Datum:	18.04.2022
AZ:	P21002-5
Baustelle:	WG Thurm, Rathausweg

08132 Mülsen, Ortsteil Thurm
Erschließung des Wohngebietes „Rathausweg“

Teilbauabschnitt: **Planung / Errichtung einer Versickerungsanlage
Stellungnahmen LfULG [1] & LRA Zwickau [2]**

- [1] *LfULG Sachsen, Sachbearbeiterin Frau Eva Enderle:
Stellungnahme vom 02.04.2024, Az. 21-2511/198/14*
- [2] *Landkreis Zwickau: Gesamtstellungnahme AZ 1460-621.41.02529/26
vom 05.04.2024*

Abb. 1 :
Morphologische Grenze zwischen der Talau fQh und der Niederterrasse lfQW, September 2021 (vorne rechts Erkundungspunkt T-7/21)

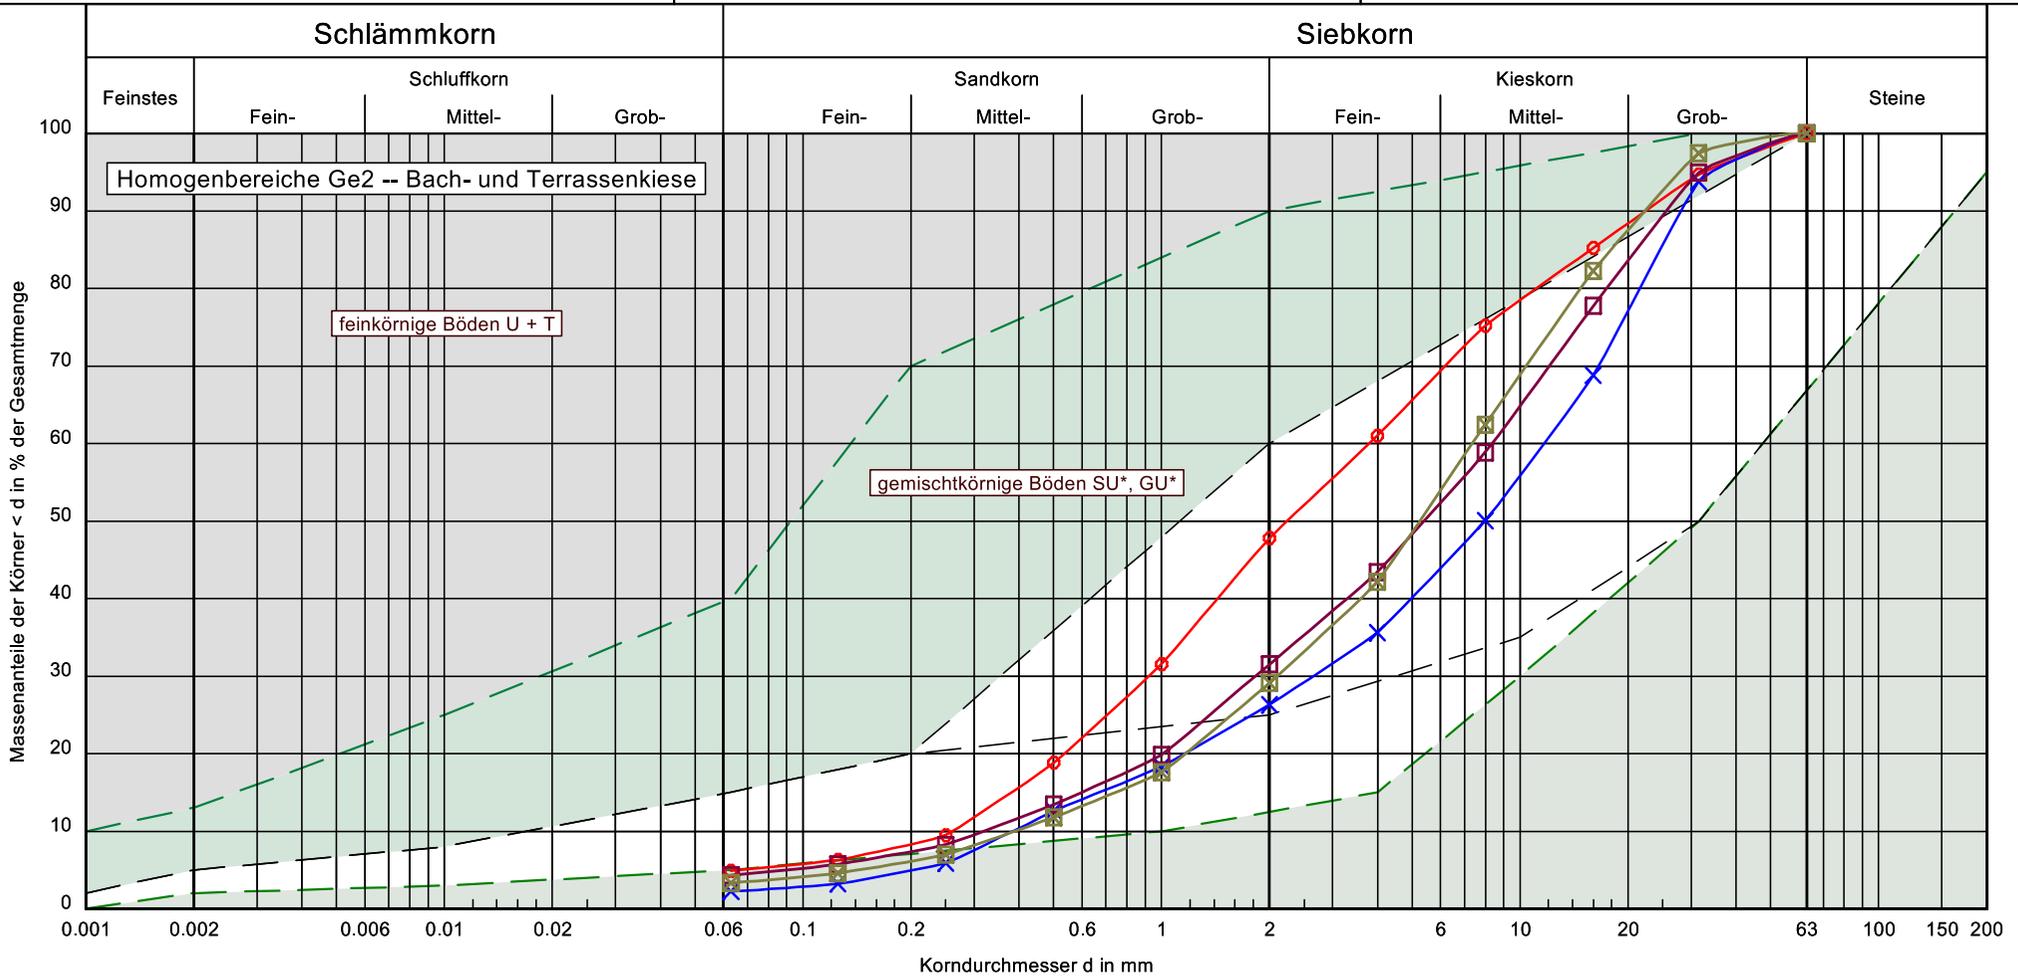
2.3 Vermeintliche Diskrepanz zu den Versickerungsversuchen 2018

Es ist zu beachten, dass die Versickerungsversuche Schurf Th-1 und Th-2 aus dem Jahre 2018 in einer unterschiedlichen stratigrafischen Einheit ausgeführt worden sind.

Bereits aus den in iDA bzw. den weiteren online-Portalen des Freistaates verfügbaren Kartendarstellungen ist – wenn auch mit vereinfachten und im Detail ungenauen Abgrenzungen-- gut zu erkennen, dass die **Schürfe Th-1 und Th-2** im Bereich der **weichselzeitlichen Niederterrasse IfQW** angesetzt wurden. Der spätere Ansatz der **Bohrungen T-4/21, T-7/21 und T-8/21** erfolgt hingegen im Bereich der jüngeren **holozänen Talfüllung fQh** (mit besser sortierten, nacheiszeitlichen Kies- und Sandschüttungen des Mülsenbaches). Relevante Unterschiede bestehen in der lithologischen Ausbildung der sandig-kiesigen Sedimente:

Die Abgrenzung zwischen den holozänen Sedimenten fQh und der Niederterrasse lfQW konnte vor den Erschließungsarbeiten innerhalb des Flurstück 230/17 gut anhand einer westlich des vorgesehenen Versickerungsstandortes verlaufenden Geländekante (mit einem Anstieg > 1 m) nachvollzogen werden (siehe auch Abb. 1).

Zwischenzeitlich ist die Morphologie durch die Erschließungsstraße überprägt worden, der Höhengsprung kann jedoch noch in der Urgeländeaufnahme nachvollzogen werden.

Zum Vergleich sei auch auf die Unterschiede der Ansatzhöhen und Bohrergergebnisse der Bohrungen T-3/21 (Niederterrasse lfQW) und T-4,7,21 (holozäne Talfüllung) verwiesen.
